改善箇所説明図

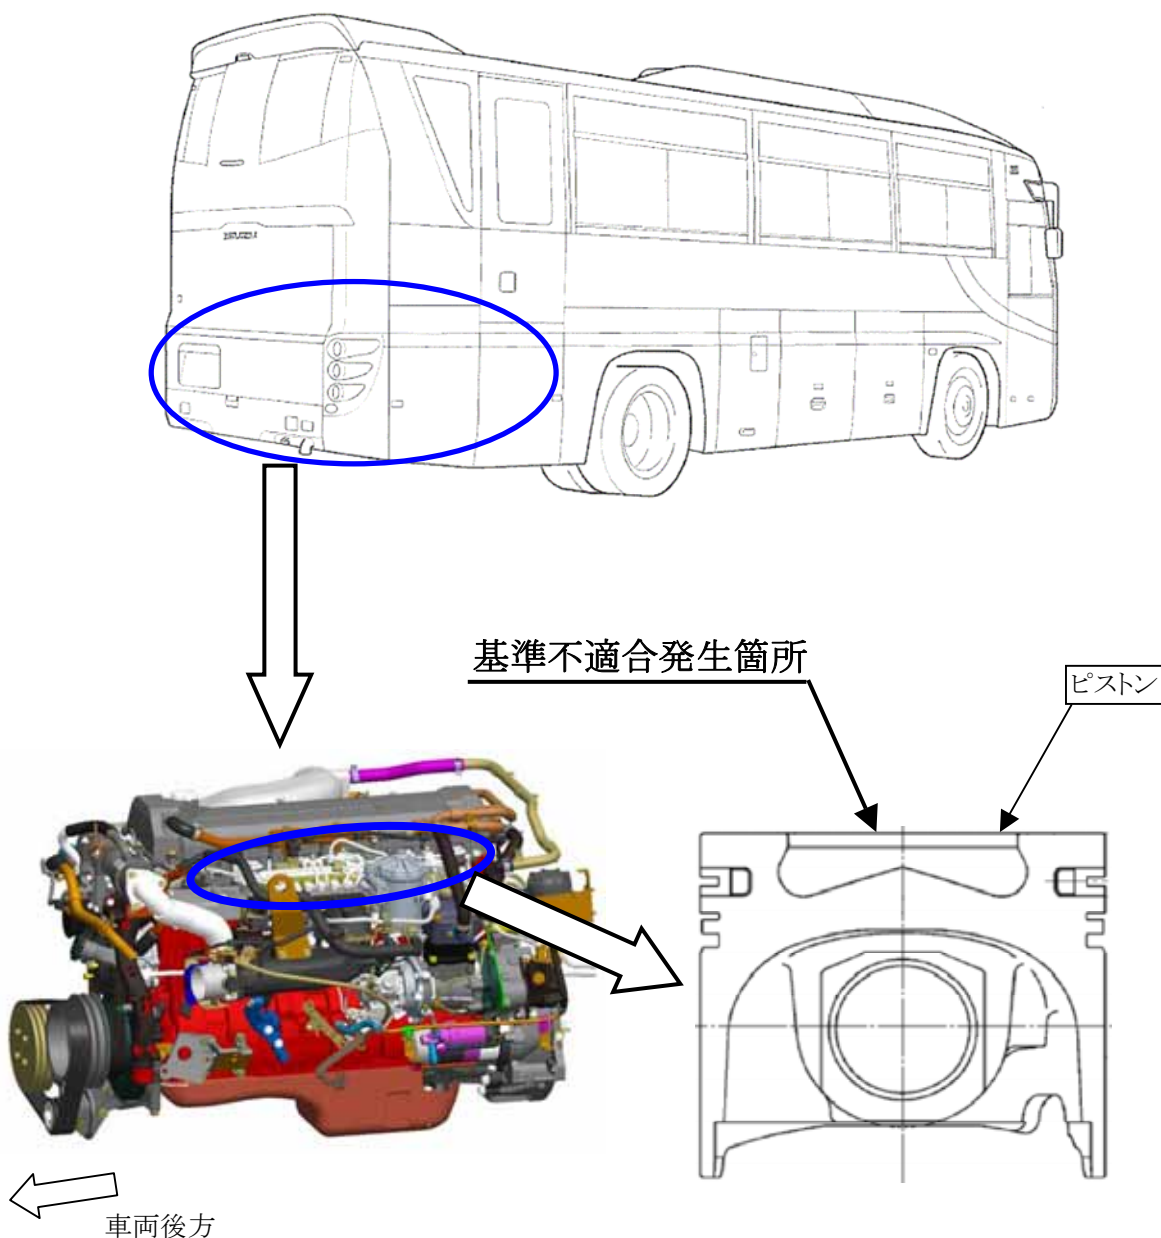
原動機のピストンにおいて、製造工程ならびにピストン製造時に鑄込んでいるピストン冷却用の部品(耐摩環)の形状が不適切なため、ピストン内部に剥離が生じ、亀裂が進展するものがある。そのため、そのまま使用を続けると最悪の場合、エンジンが破損し、走行不能となるおそれがある。

全車両、原動機を点検し、ピストンが損傷しているものは対策品と交換する。ただし、走行距離が5万km以下の車両は、全ピストンを対策品と交換する。

識別 : シリンダーヘッドカバー後端右側に黄色のペイントを塗布する。
